V. IZMJENE I DOPUNE PROSTORNOG PLANA UREĐENJA GRADA VODICA

IZVJEŠĆE O JAVNOJ RASPRAVI

Split, Vodice, veljača, 2021.

SRIMA

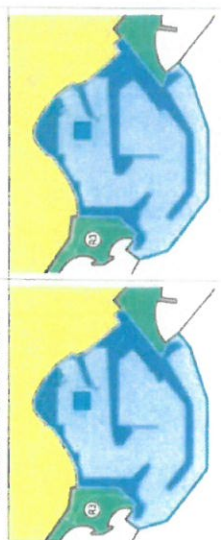
Nemamo primjedbi na planirano rješenje, te predlažemo da se u tekstualnom dijelu detaljnije precizira i opise planirane rekonstrukcija kako ne bi bilo nesporazuma pri izdavanju akata za gradnju.

1.	22.01.2021. LUČKA UPRAVA ŠIBENSKO-KNINSKE ŽUPANIJE Draga 14, 22000 Šibenik	a) Za luku Srma nemaju primjedbi na planirano rješenje, ali predlažu da se u tekstualnom dijelu detaljnije precizira i opiše planirana rekonstrukcija kako ne bi bilo nesporazuma pri izdavanju akata za građenje.	Primjedba se djelomično prihvaća. Niti jedna luka otvorena za javni promet nije detaljno razrađena u odredbama, već je stavkom 2. članka 96. propisano: "Detaljni uvjeti uređenja i smještaja odredit će se detaljnijom prostorno planskom dokumentacijom". Ova rečenica se dopunjava riječima: "i/ili projektnom dokumentacijom".

PRVIĆ ŠEPURINE

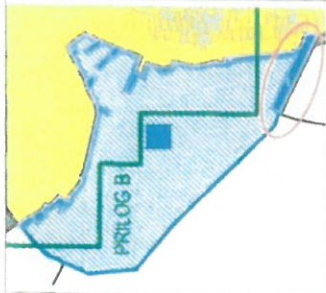
Na lokaciji lučkog bazena u Prvić Šepurini predlažemo da se obuhvati lučkog područja (kopneni i morski dio) uskladi s proglašenom granicom lučkog područja

c) Na lokaciji lučkog bazena u Prvić Šepurini predlažu da se obuhvat lučkog područja (kopneni i morski dio) uskladi s proglašenom granicom lučkog područja.	Primjedba se djelomično prihvaća; usklađena je granica lučkog područja na moru, međutim dio na kopnu u naravi predstavlja obalni pojas nasipane površine koja se koristi kao prostor plaže, pa je zadržan kao rekreacijska namjena.

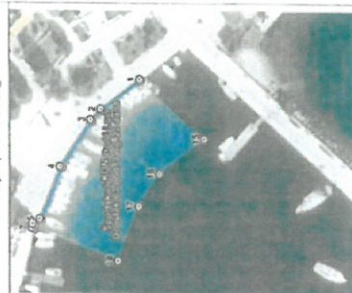
Na lokaciji Perčin grad predlažemo ukidanje luke nautičkog turizma, ukidanje kopnenog dijela LN, te planiranje cjelokupne uvale kao luke otvorene za javni promet uz zadržavanje postojećeg kopnenog dijela

d) Na lokaciji Perolin gat predlažu ukidanje luke nautičkog turizma, uz ukidanje njezinog kopnenog dijela te planiranje cjelokupne uvale kao luke otvorene za javni promet uz zadržavanje postojećeg kopnenog dijela.	Primjedba se ne može prihvatiti. Luka nautičkog turizma na predmetnoj lokaciji je definirana planom više razine – Prostornim planom Šibensko-kninske županije, s kojim sukladno Zakonu ovaj PPUG mora biti usklađen.
